TRANSPORDIAMET

Meie 09.10.2026 nr 7.1-2/26/17759-2

Hundisilma kinnistu projekteerimistingimuste eelnõu kooskõlastamine märkustega

Joonis 1. Riigitee nr 21162 Võlupe-Linnaka tee km 1,697

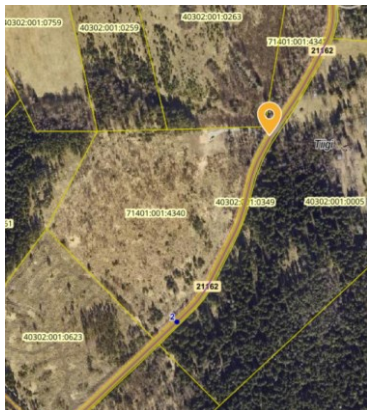
1. Ristumiskoht projekteerida riigitee nr 21162 Võlupe-Linnaka tee km 1,697 (vt joonis 1).
2. Ristumiskoha ehitamiseks tuleb koostada tee ehitusprojekt (edaspidi *projekt*) põhiprojekti staadiumis vastavalt majandus- ja taristuministri 09.01.2020 [määrusele nr 2](#) „Tee ehitusprojektile esitatavad nõuded“.
